Controlerapport Handhaving Wet Natuurbescherming Soorten

Provincie Noord-Holland	Zaaknummer: 251537
Controlegegevens	
Onderwerp	- Bloemendalerpolder
Controle datum	- 26-06-2018
Datum hercontrole	- onbekend
Inspecteur	- 5.1.2e 5.1.2e
Reden bezoek	- Controle aanleiding HH verzoek
Urenverantwoording	
Uren adm. Controle	- 1
Uren controle	- 6
Uren hercontrole	-
Uren handhaving	-
Vergunning/ontheffing	
Nummer kernmerk vergunning/ontheffing	- RUD17.222616
Onderwerp vergunning/ontheffing	-
Verzenddatum vergunning/ontheffing	-
Gegevens vergunning/ontheffing houder	-
Melding/klacht/aandachtsvestiging/ verzoeken	
Ontvangen van	-
Ontvangen via	-
Datum ontvangst	-
Omschrijving verzoek	-
Gegevens melder	
Naam	-
Organisatie	-
Adres	-
Telefoonnummer	-
E-mailadres	-

Op dinsdag 26 juni 2018 omstreeks 11.00 uur bevonden wij, 5.1.2e en 5.1.2e, ons ter controle op de juiste naleving van het gestelde in of krachtens de Wet natuurbescherming in de Bloemendalerpolder te Weesp, op deelgebied D3, het compensatiegebied.

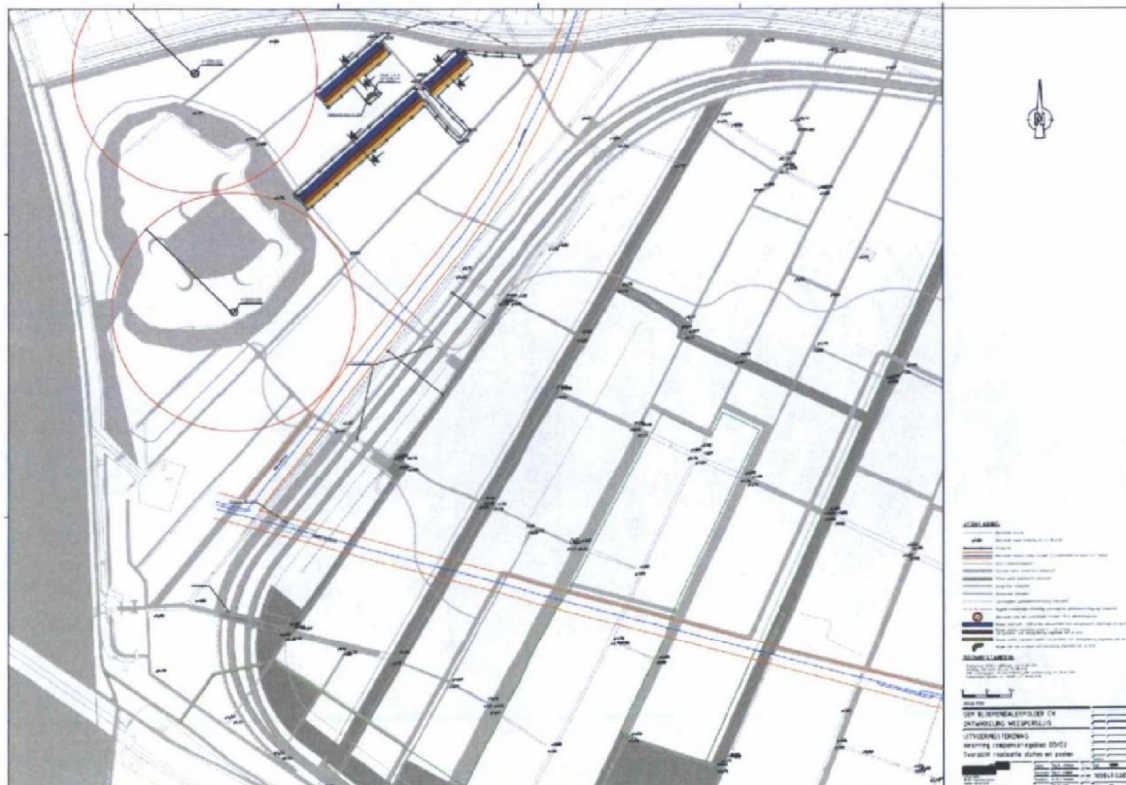
Op dinsdag 26 juni 2018 hebben wij, 5.1.2e en 5.1.2e een ronde gemaakt langs de 4 poelen die waren aangelegd, zie google maps afdruk. Poelen zijn door ons voorzien van nummer 1 t/m 4.

Met de X is aangegeven waar de "doorsteken" zijn gemaakt naar bestaande sloten.

Poel 1:

1 x doorsteek, zie foto.

- Er is geen indicatie dat het water uit de bestaand sloot over is gelopen naar de nieuw gegraven poel, duidelijk is te zien dat het "natte " maar tot de helft van de doorsteek komt en er bevinden zich geen spoelssporen van water naar de nieuw gegraven poel toe.
- Ook is te zien dat er geen kroos is meegespoeld in de nieuwe poel.
- Verder is ter plaatse te zien dat de bestaande sloot vanaf de doorsteek naar het noord oosten toe compleet dicht is geslibt.

Poel 2 :

- Geen doorsteek, dus gevuld door grondwater.
- Niveau water vergelijkbaar met poel 1

Poel 3:

- 1 kleine doorsteek aan noordzijde
- Grote doorsteek aan kopse kant van nieuw gegraven poel aan eendenkooikant.
- Duidelijke initiële uitspoeling vanuit bestaande sloot aan kopse kant, te zien is dat het kroos de nieuw gegraven poel in is gestroomd, echter waterpeil is gelijk aan bestaande sloot en omliggende sloten in dit gebied.

Poel 4:

- Grote doorsteek naar bestaande sloot aan westkant
- Duidelijke initiële uitspoeling naar nieuw gegraven poel, echter ook hier waterpeil gelijk aan omliggende sloten.
